**MAT.:** Emite pronunciamiento solicitado sobre delimitación zonas ZH-8 y ZRR sector Cumbres de Andalué PRC SP.

### ZONIFICACION Y NORMATIVA SECTOR CUMBRES DE ANDALUÉ COMUNA SAN PEDRO DE LA PAZ

**ZONIFICACIÓN SECTOR ZH-8 Y ZRR,  
SECTOR CUMBRES DE ANDALUÉ.  
PRC SAN PEDRO DE LA PAZ.**

UBICACIÓN DE PERFILES

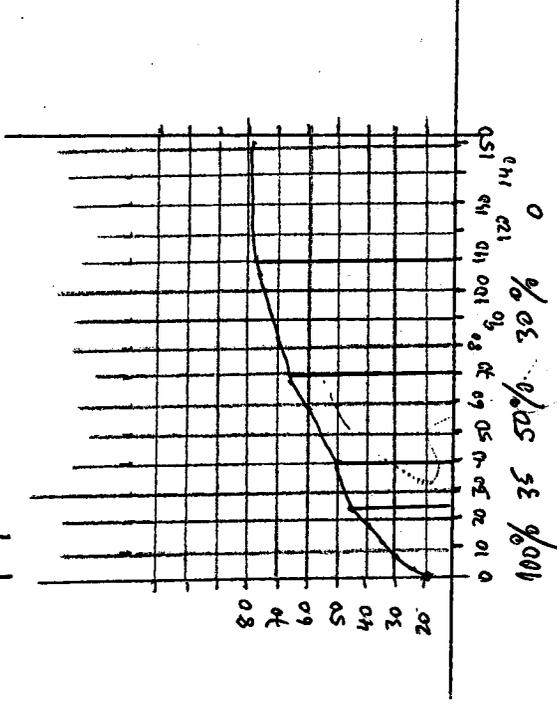
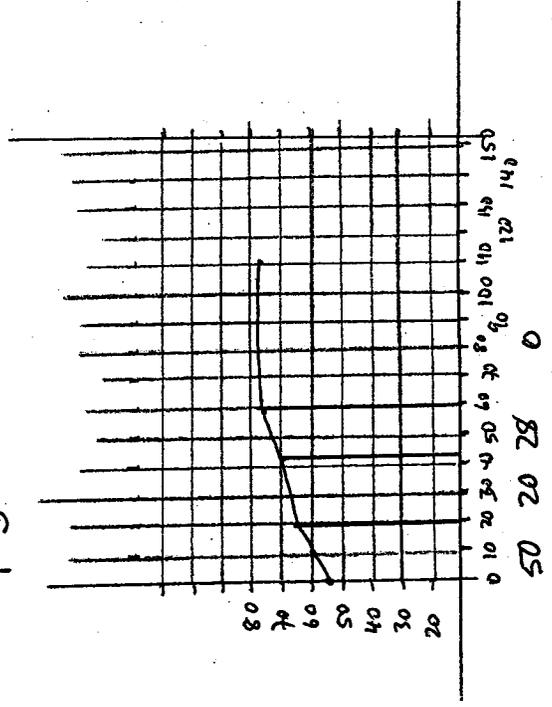
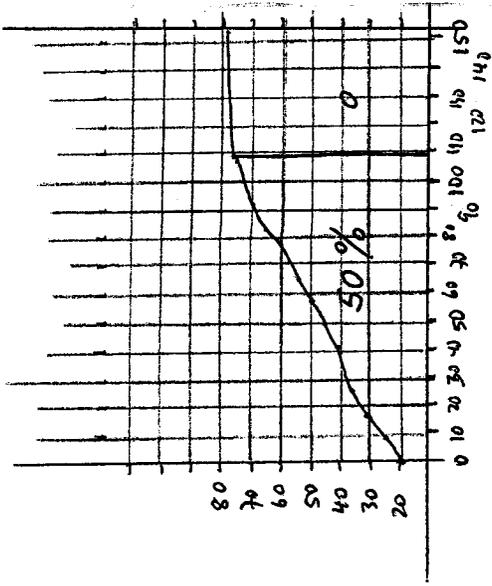
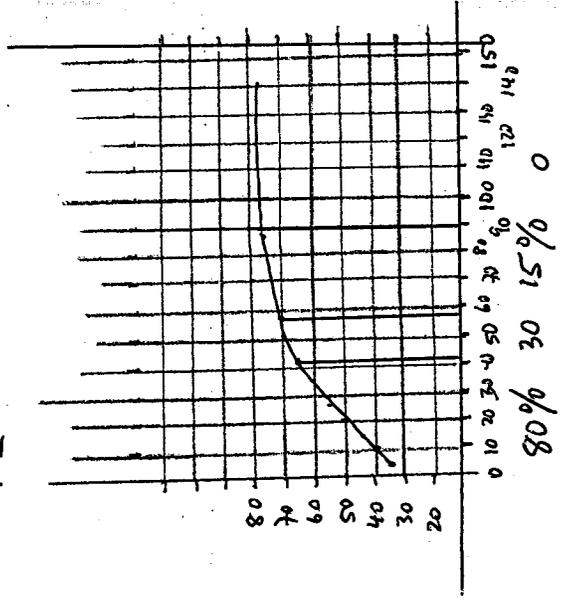
El estudio planimétrico y morfométrico elaborado para estos fines, en base a la Cartografía Aerofotogramétrica confeccionada por CGD a escala 1:5.000 correspondiente a la base con la cual se elaboró el plan regulador comunal, consistió en realizar 4 perfiles topográficos indicados en plano adjunto. Estos 4 perfiles representan 4 cortes topográficos en distintas secciones de la quebrada, de los cuales se puede deducir las siguientes características de la ladera:

- Existe un área amesetada de la parte alta, que presenta pendientes del orden del 0% (zona plana) sobre la curva de nivel de 75 m.s.n.m.
- El área de mayor pendiente, sobre 80 % corresponde a la base de la ladera, es decir el área más próxima al eje de la quebrada. Esta área se ubica bajo la curva de nivel 65 m.s.n.m.
- A medida que se aproxima hacia la parte superior de la ladera, la pendiente disminuye a 30 , 20 y 15 % según la sección. Esta área se ubica entre la curva de nivel 65 y 75 m.s.n.m.

De acuerdo a lo anterior se presenta el plano donde se ha interpretado la Zona ZRR de Riesgo de Remoción en Masa, cuya área se emplaza bajo la cota de 65 m.s.n.m , que corresponde a la ladera que presenta pendientes mayores a 30%. Por el contrario, la zona ZH-8 corresponde a la parte alta de la ladera y parte de la meseta con cota superior a 65 m.s.n.m y pendientes inferiores al 30%.

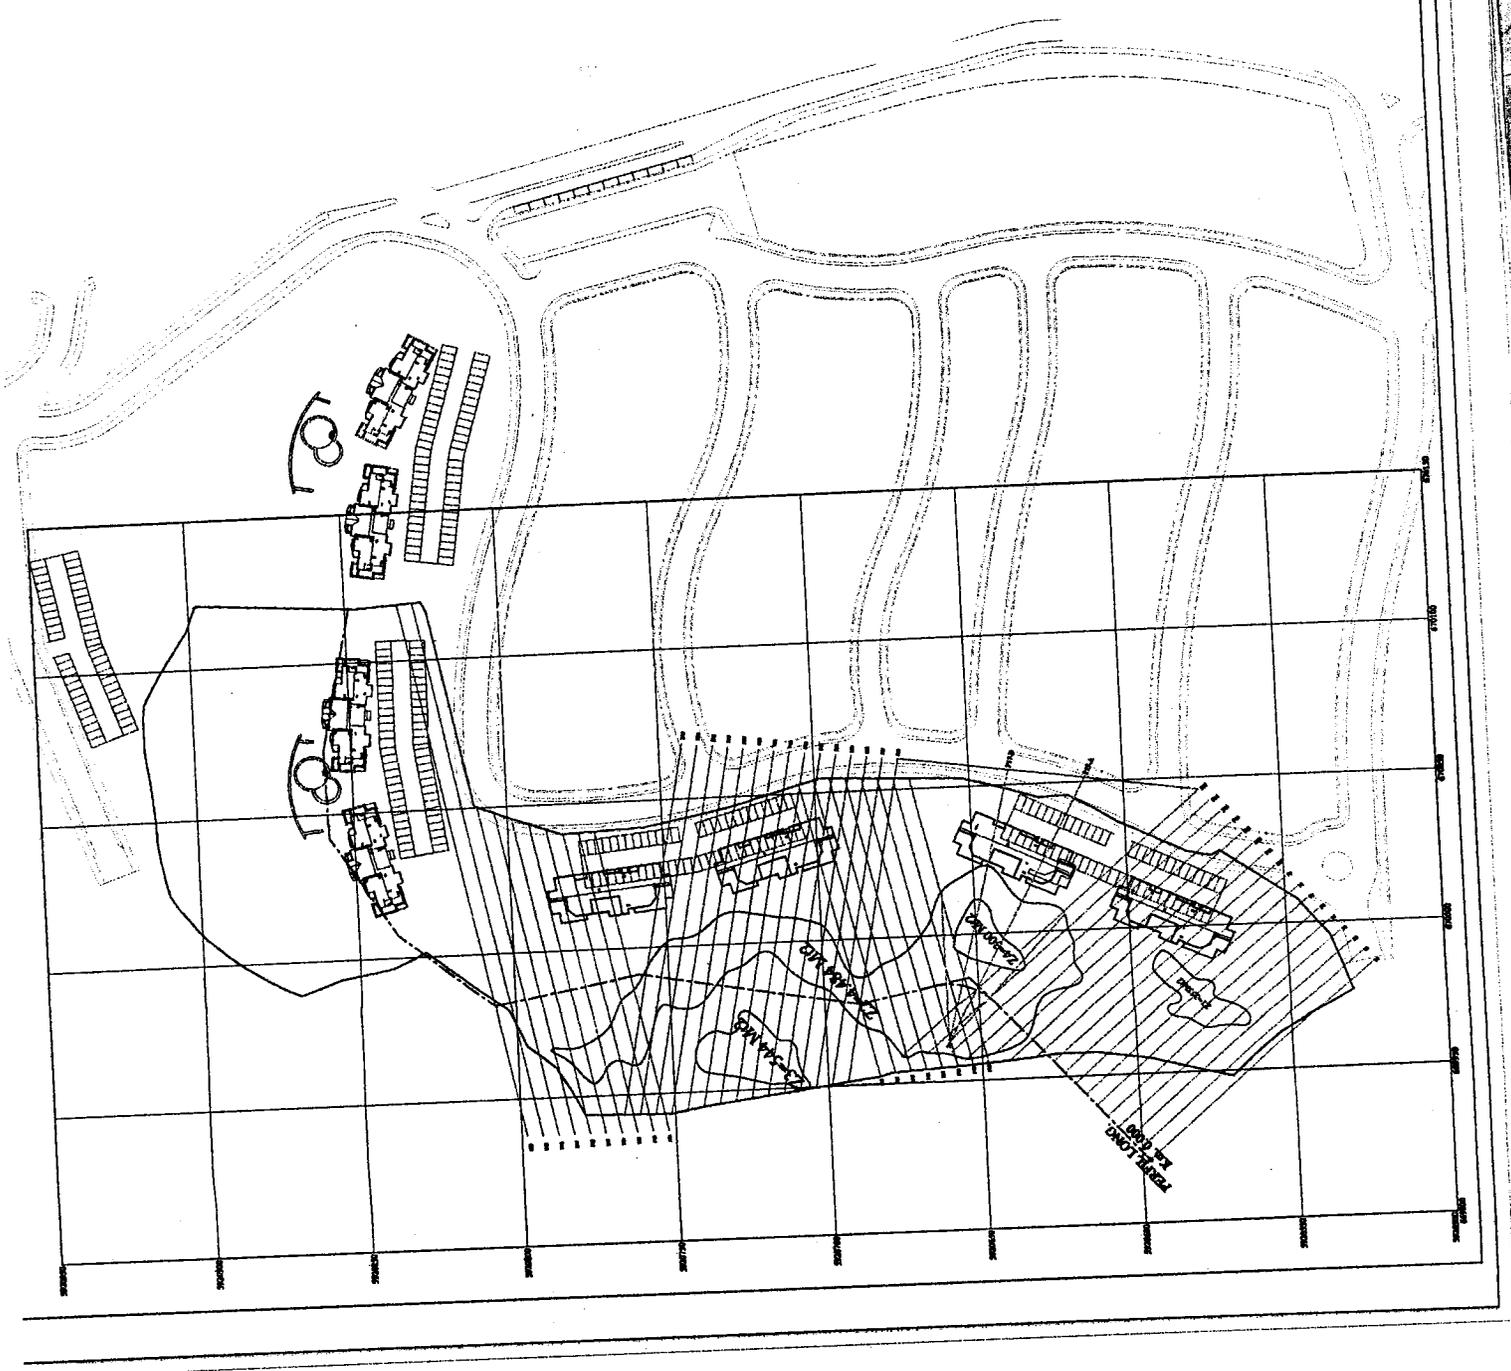
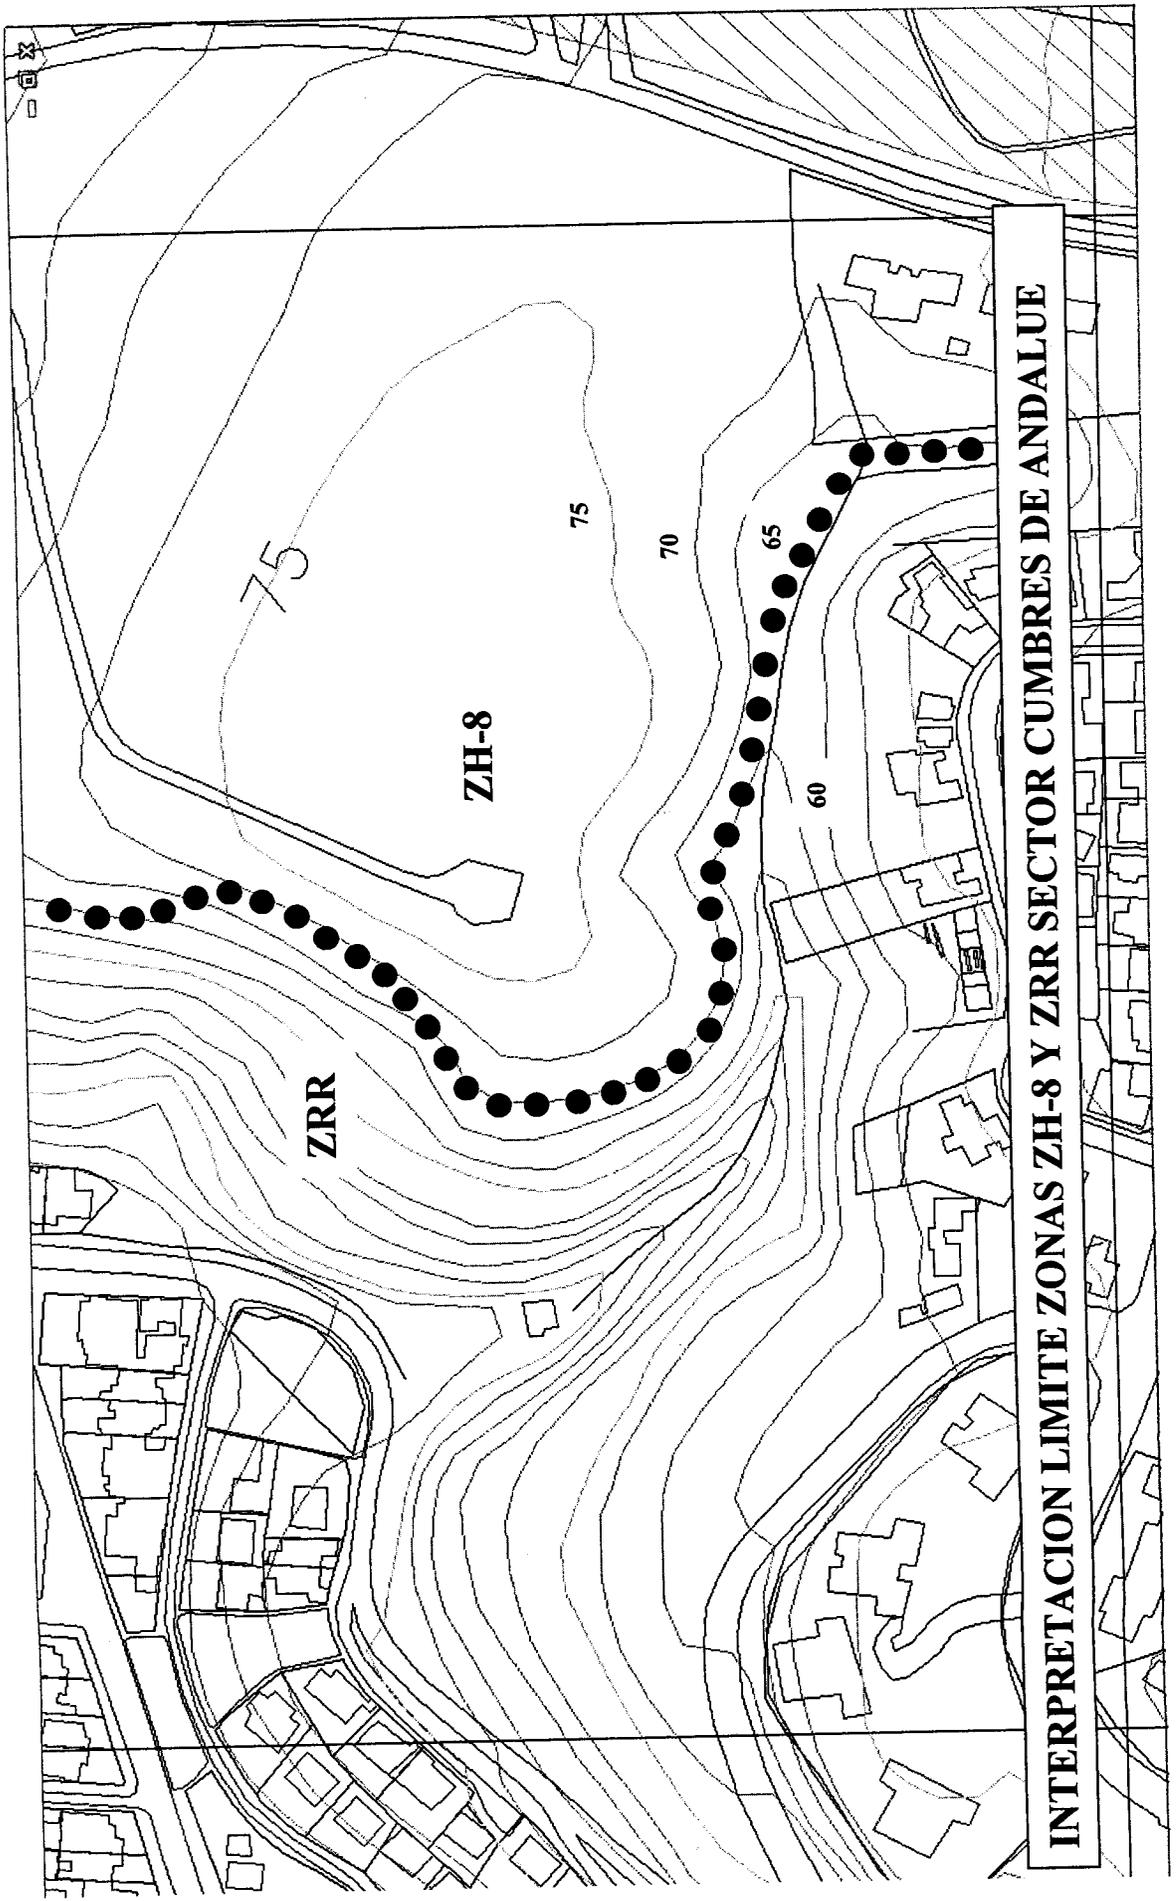
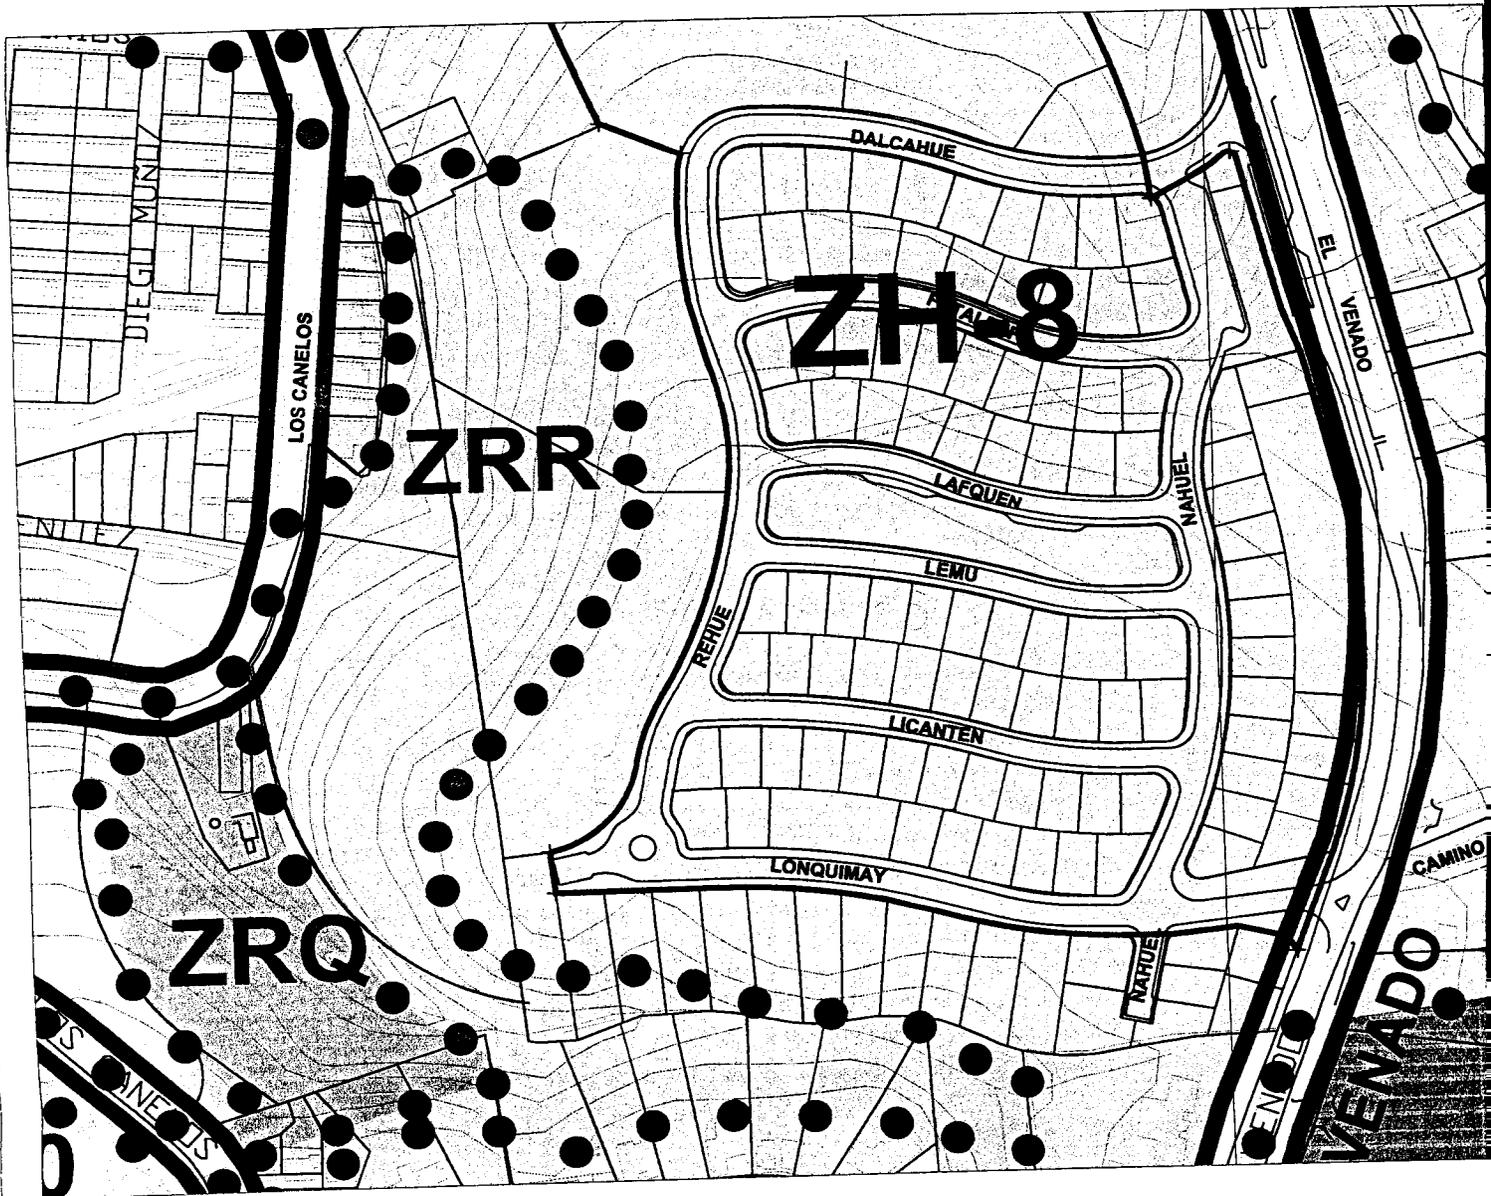
- Ahora bien, considerando solamente la graficación en el Plano PRCS-1, el límite de ambas zonas en el sector de emplazamiento de los edificios en estudio, coincide aproximadamente en parte con la curva de nivel de 70 m.s.n.m y en parte con la curva de 65 m.s.n.m., según se aprecia en plano de interpretación adjunto.

- En este sentido, la delimitación entre ambas zonas, según el criterio morfométrico aplicado, se establece en base a lo siguiente: La ZH-8 corresponde al sector de pendientes inferiores a 30% que coincide con el área emplazada sobre la curva de nivel 65 m.s.n.m., y la zona ZRR se emplazaría en la ladera con pendiente superior a 30%, es decir, bajo la curva de nivel 65 m.s.n.m. Con este criterio

Ahora bien, considerando solamente la graficación en el Plano PRCSP-1, el límite de ambas zonas en el sector de emplazamiento de los edificios en estudio, coincide aproximadamente en parte con la curva de nivel de 70 m.s.n.m. y en parte con la curva de 65 m.s.n.m., según se aprecia en croquis adjunto.

En este sentido, la delimitación entre ambas zonas, según el criterio morfométrico aplicado, se establece en base a lo siguiente: La ZH-8 corresponde al sector de pendientes inferiores a 30% que coincide con el área emplazada sobre la curva de nivel 65 m.s.n.m., y la zona ZRR se emplazaría en la ladera con pendiente superior a 30%, es decir, bajo la curva de nivel 65 m.s.n.m. Con este criterio

6. Conforme a ellos, la Zona ZRR de Riesgo de Remoción en Masa, cuya área se emplaza bajo la cota de 65 m.s.n.m, corresponde a la ladera que presenta pendientes mayores a 30%. Por el contrario, la zona ZH-8 corresponde a la parte alta de la ladera y parte de la meseta con cota superior a 65 m.s.n.m y pendientes inferiores al 30%. (Ver planos y perfiles adjuntos).
